福島第一原子力発電所に関する要確認事項への回答 【トピックス事項除く】

2026年8月26日

東京電力ホールディングス株式会社

基礎的な確認事項

要確認事項 基Q 1－1

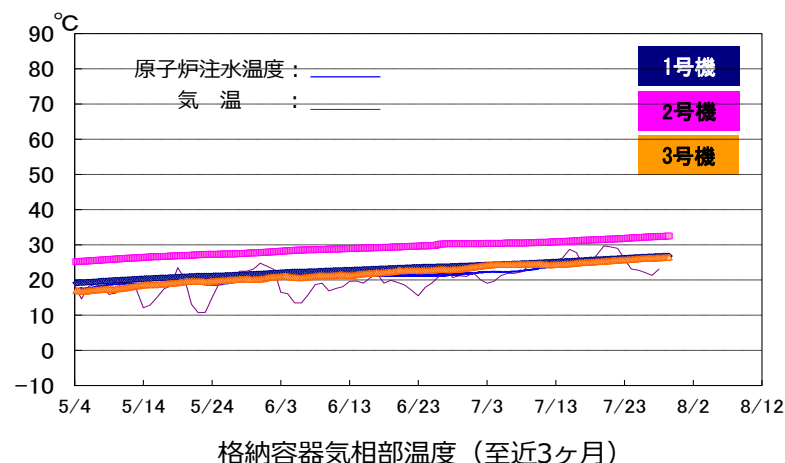
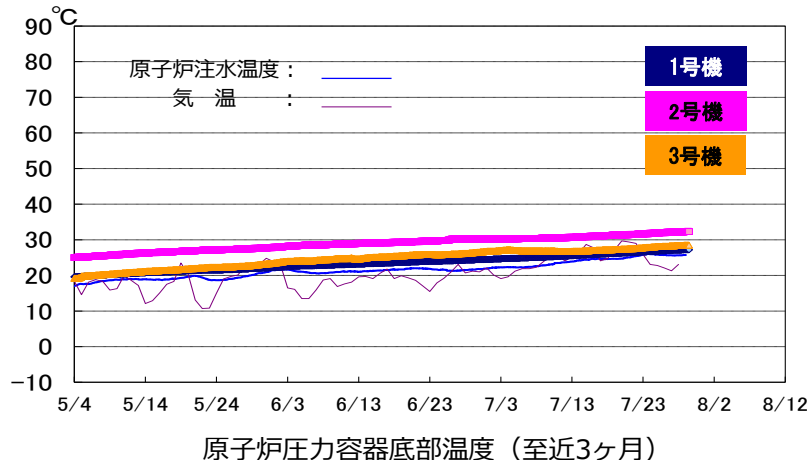
* 温度の推移

- 原子炉圧力容器底部温度は、実施計画に定める温度制限値である**80℃を下回っている**。
- 注水冷却を継続することにより、1～3号機の原子炉圧力容器底部温度、格納容器気相部温度は、号機や温度計の位置によって異なるものの、至近1ヶ月において、約25℃～約40℃で推移。

要確認事項 基Q3-1

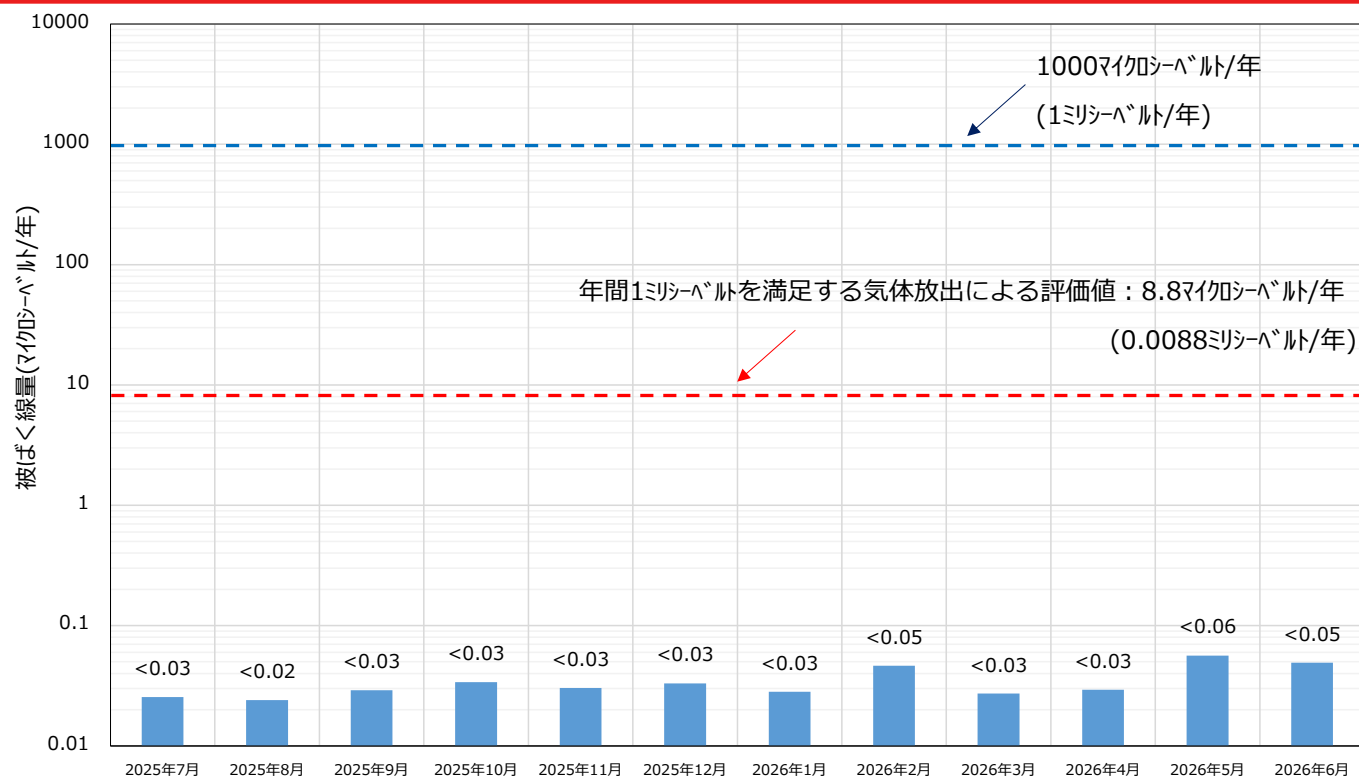
* 各号機建屋からの新たな放出の状況（敷地境界モニタリング結果）

- 2025年8月における1～4号機原子炉建屋からの追加的放出量を評価した結果、 9.9×10^3 （ベクレル/時）未満であり、放出管理の目標値（ 5.5×10^6 ベクレル/時）を下回っていることを確認した。
- 本評価値における敷地境界の空气中放射性物質濃度はCs-134： 6.2×10^{-12} （ベクレル/cm³）、Cs-137： 4.8×10^{-12} （ベクレル/cm³）であり告示濃度※¹を下回っていることを確認した。また、本評価値が1年間継続した場合、敷地境界における被ばく線量は、年間0.02ミリシーベルト未満（0.00002ミリシーベルト未満）であり、年間8.8ミリシーベルト（0.0088ミリシーベルト※²）と比較し十分に小さい値である。

要確認事項 基Q3-2

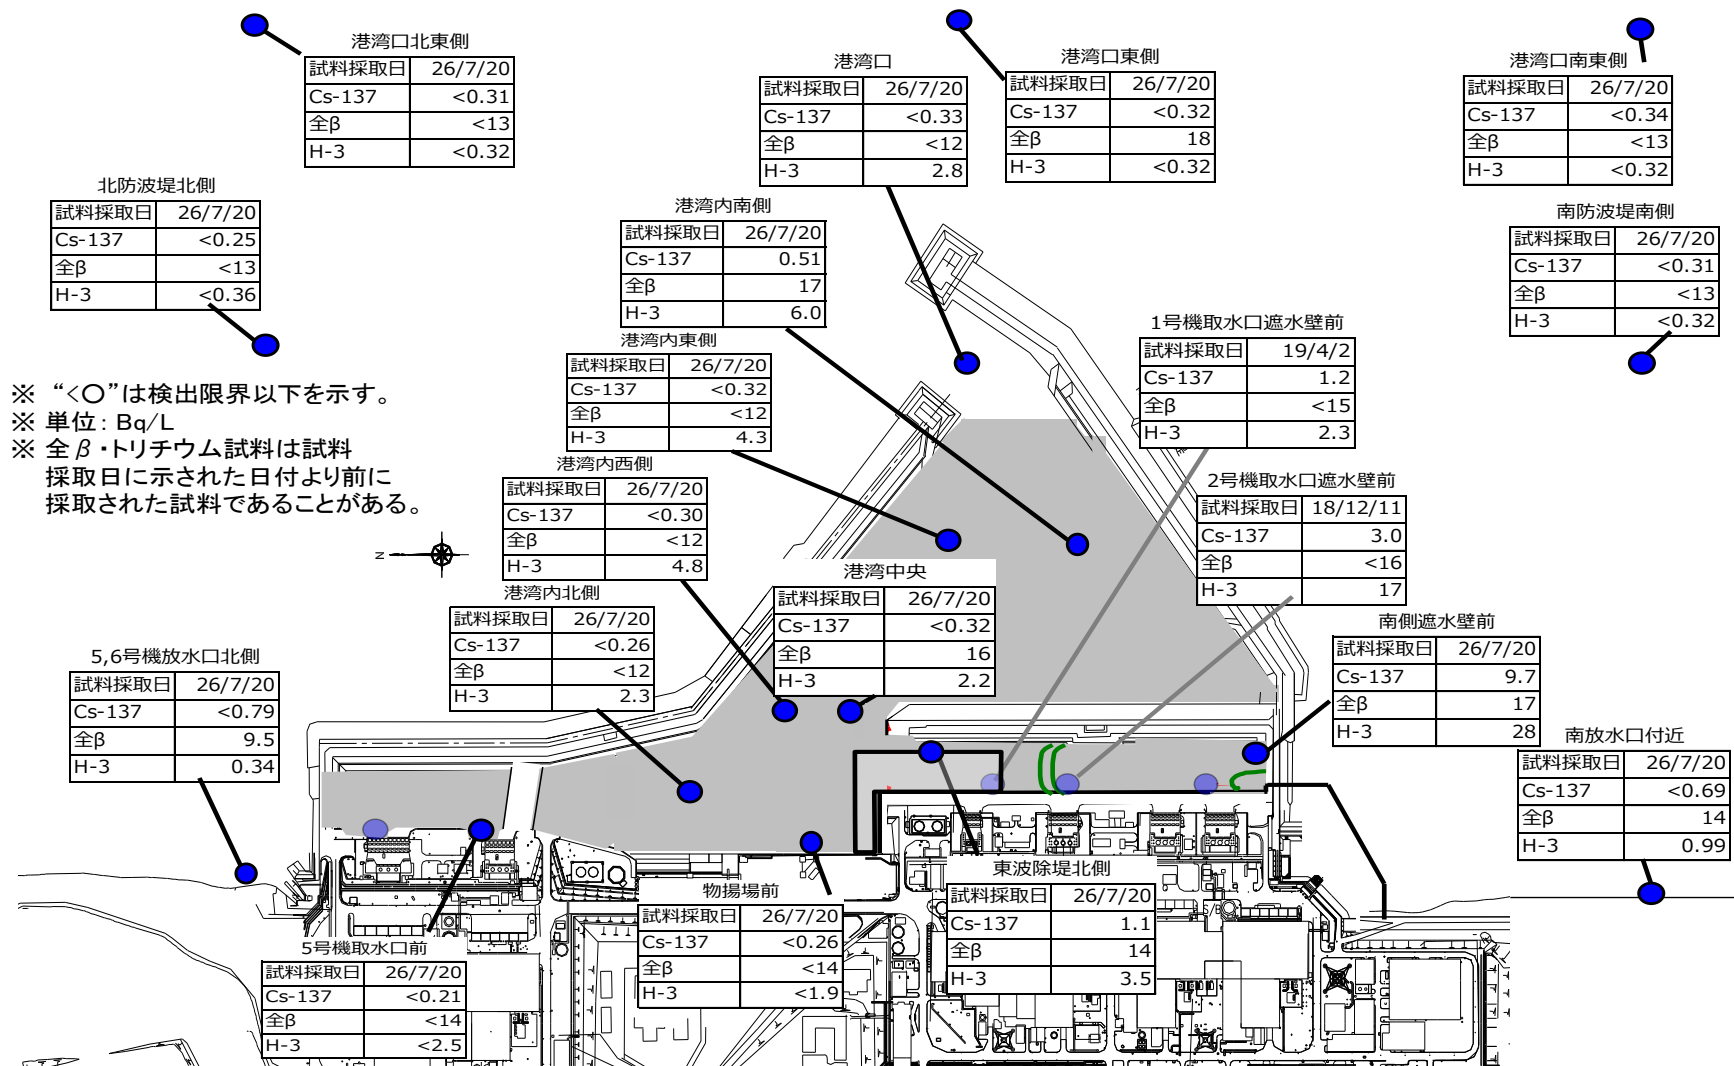
* 港湾内外の海水モニタリング結果

- 港湾内では降雨時に上昇が見られるが、港湾外では変化は見られず低い濃度で推移している。※1
 - 港湾内（取水路開渠内含む）の濃度について、上昇時においても告示濃度を十分に下回っている。※2
 - 道路・排水路の土砂回収、フェーシング、海側遮水壁閉合、取水路開渠出口へのシルトフェンス設置等の対策の効果によるものと考えられる。
 - ALPS処理水の放出期間中は、放水口付近の採取地点において、H-3濃度の上昇が確認されているが、海洋拡散シミュレーションの結果などから想定の範囲内と考えている。

要確認事項 進Q 1 - 1

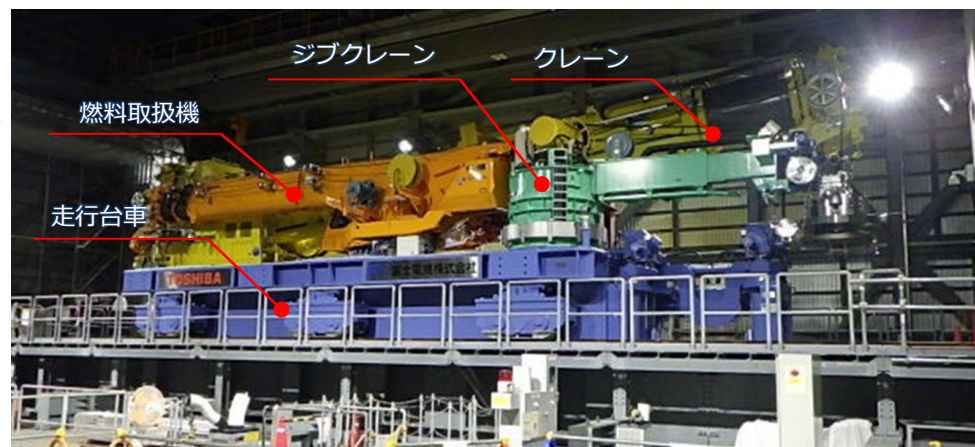
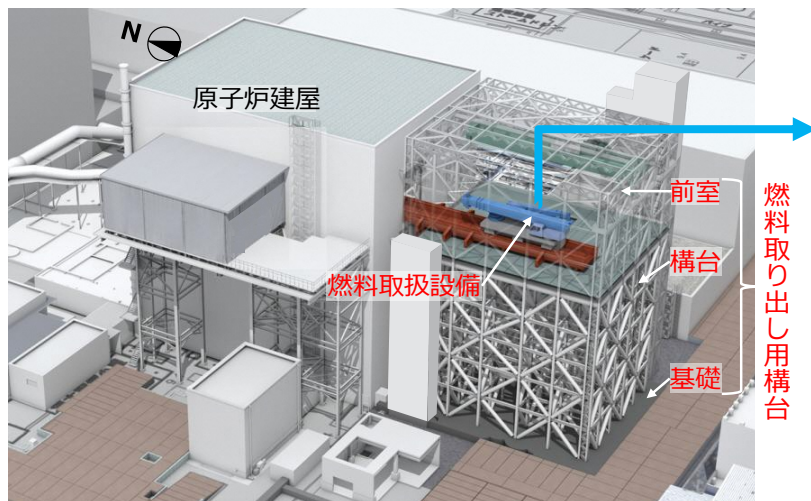
＊今後の作業予定、及び想定されるリスクとその対応

- 1号機の大型カバー内において、2026年6月22日より、ガレキ撤去作業を実施中。

- ガレキ撤去作業によるダストの飛散を想定。ダスト飛散対策として、大型カバーの設置。また、大型カバーの可動屋根外部と換気設備に設けたダストモニタによる監視を実施。ダストの飛散が確認された場合（警報発生時）、散水を実施。現時点で有意な変化は確認されていません。
- 大型のガレキ（クレーン他）については、カバーを開放して取り出す予定。その際、周囲への環境に影響がないよう汚染状況を確認した上、実施する。

要確認事項 進Q 1 - 3

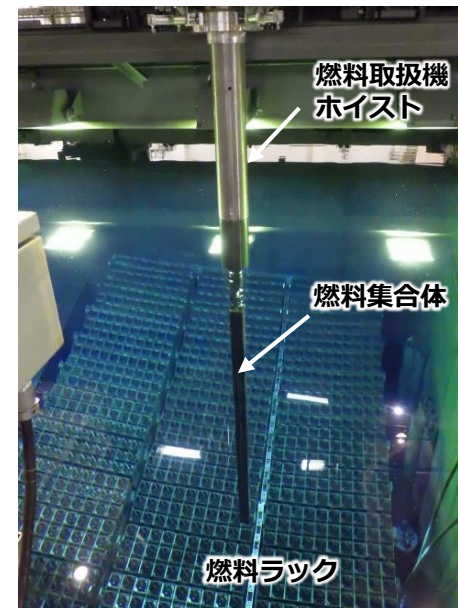
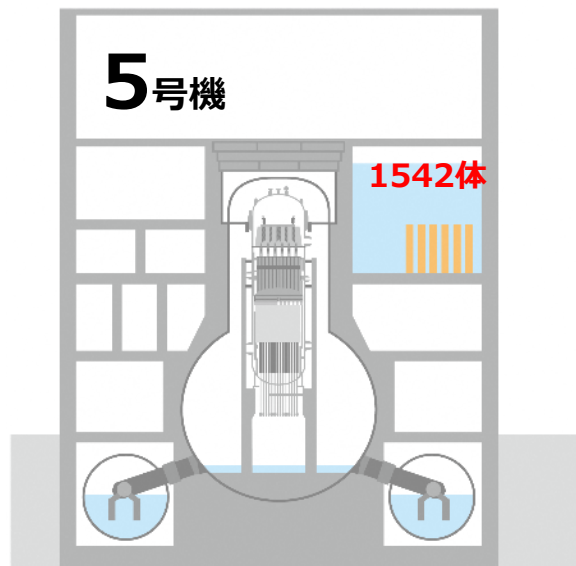
* 今後の作業予定、及び想定されるリスクとその対応

- 3号機は、2023年3月から使用済燃料プールで保管している「使用済制御棒等の高線量機器」の取り出しを開始。継続実施中。
- 4号機は、2025年3月から使用済燃料プールで保管している「使用済制御棒等の高線量機器」の取り出しを開始。

- 作業にあたっては、ダスト飛散により放射性物質の漏えいリスクが想定されるが、換気設備を設け、排気はフィルタユニットを通じて大気へ放出することによりカバー内の放射性物質の大気への放出を抑制する。

要確認事項 進Q 3 - 1

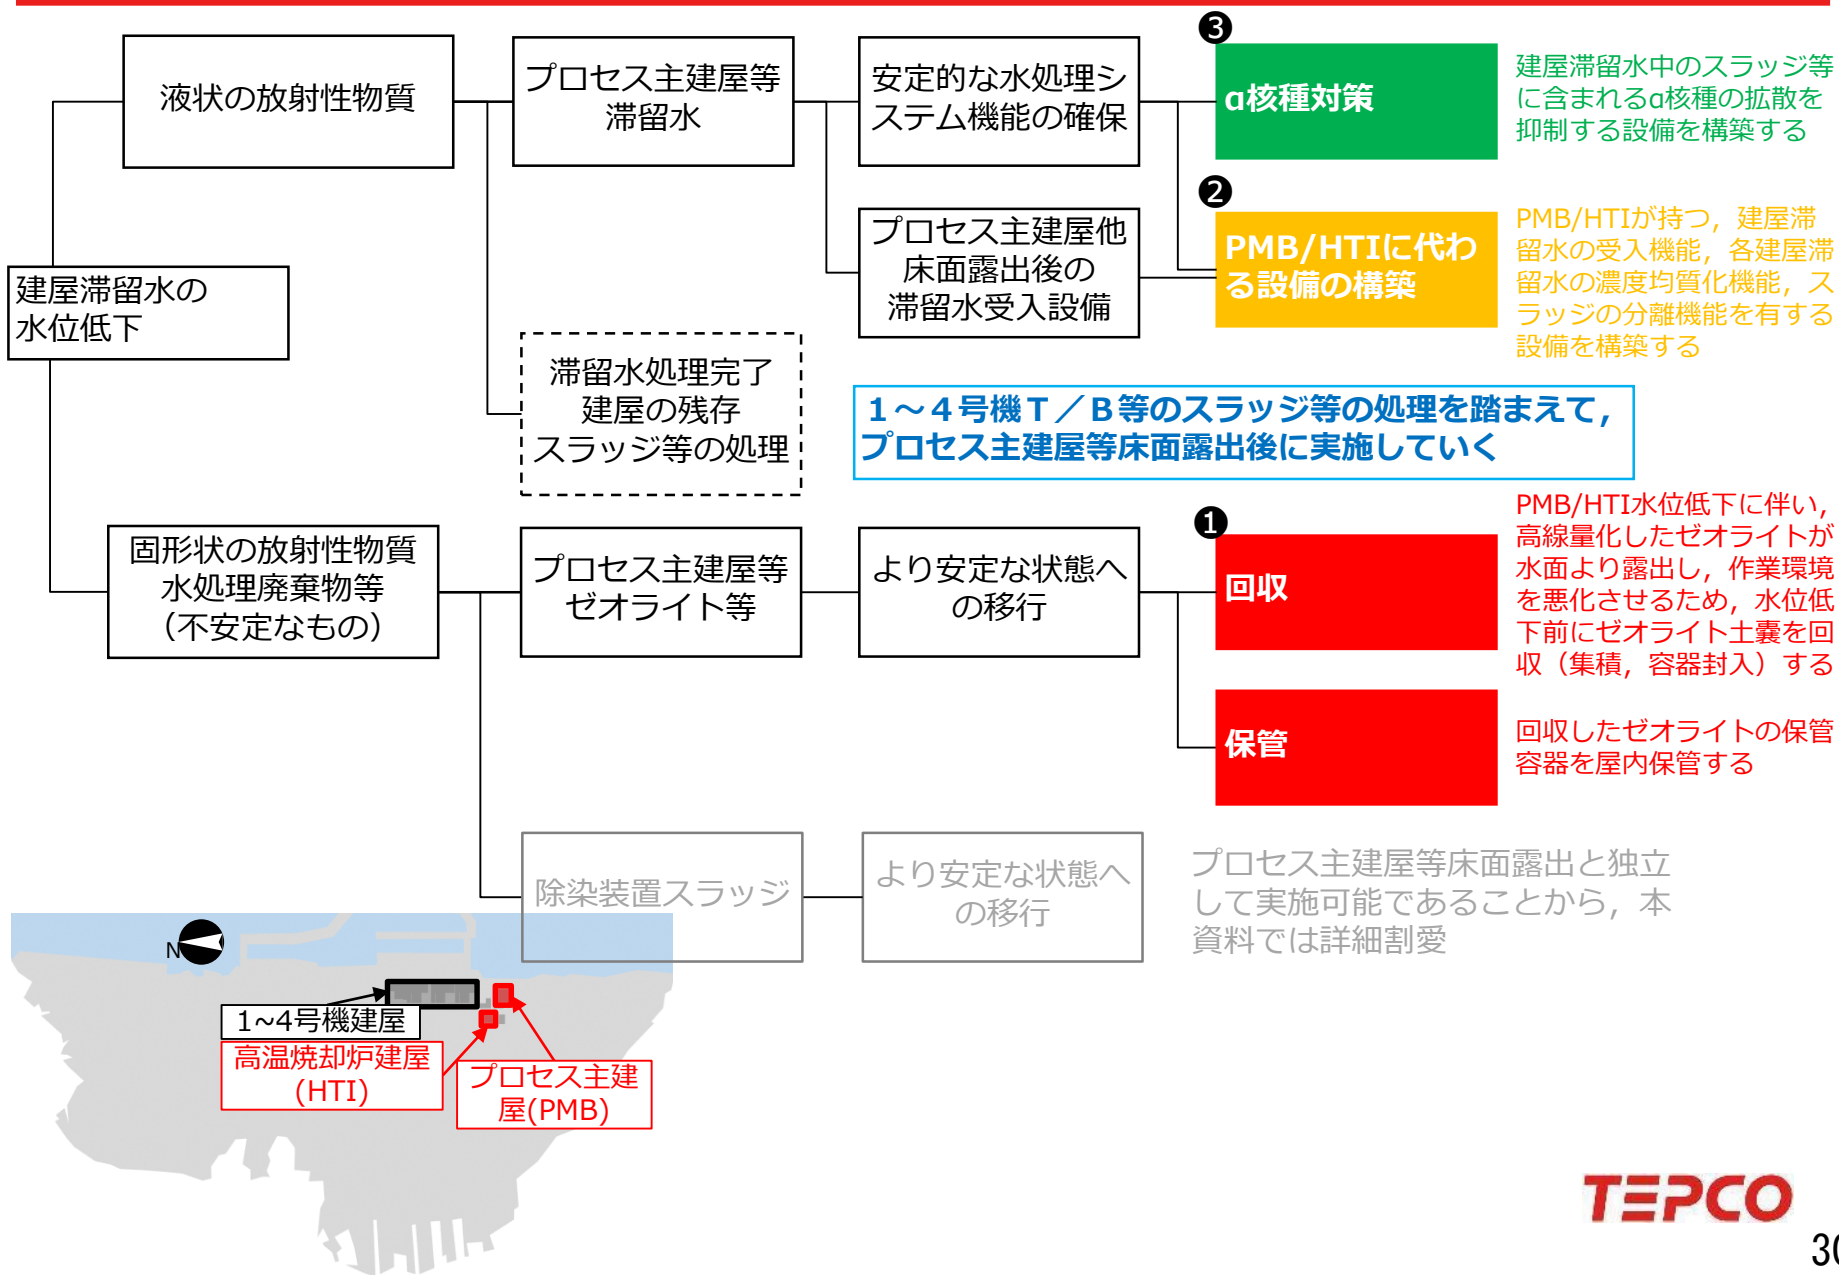
* 今後の作業予定、及び想定されるリスクとその対応

- 「プロセス主建屋」及び「高温焼却炉建屋」に滞留する汚染水を処理するために以下の対策を実施します。最終的には、「プロセス主建屋」と「高温焼却炉建屋」の汚染水を処理し、床面の露出を目指している。
- ① 各建屋の最地下階に存在する高線量のゼオライト土嚢等を回収。
- ② 2つの建屋は汚染水を「セシウム吸着装置」で処理する前に一時的に溜める目的で使用しているため「代替となるタンク」を設置)
- ③ 汚染水中のスラッジ等に含まれるα核種の移動を抑制する「α核種除去設備」を「セシウム吸着装置」の出口に設置。
